**Avis délibéré de la mission régionale d'autorité
environnementale de Bretagne
sur le projet d'extension du parc d'activités
de Pont-Saint-Caradec sur les communes
de Noyal-Pontivy et Saint-Gérand-Croixanvec (56)**

n° MRAe : 2023-010534

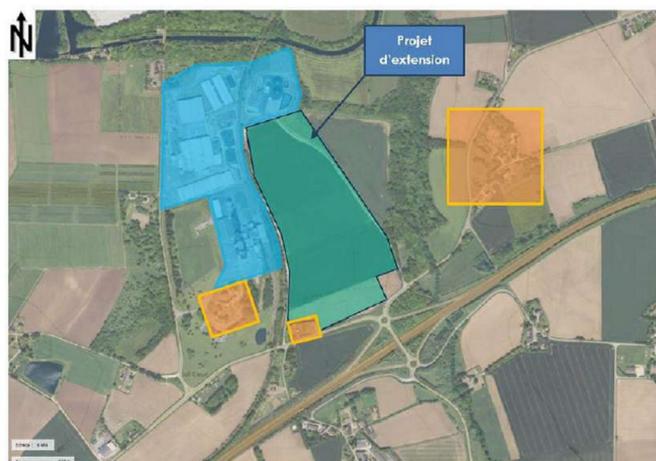
Sur le plan qualitatif, étant donné l'inévitable circulation de véhicules sur l'ensemble du site, **il apparaît nécessaire de prévoir l'équipement des ouvrages de rétention avec des séparateurs à hydrocarbures** (sans attendre de connaître les entreprises qui s'implanteront) qui permettront de limiter les pollutions sur le milieu récepteur.

Des dispositifs complémentaires de traitement des eaux pluviales seront préconisés selon les entreprises qui s'implanteront. **Le niveau d'exigence à atteindre par ces entreprises, en termes de réduction des pollutions, nécessite d'être d'ores et déjà défini, les mesures de réduction cumulées devant contribuer à l'amélioration de l'état physico-chimique du ruisseau du Cran.**
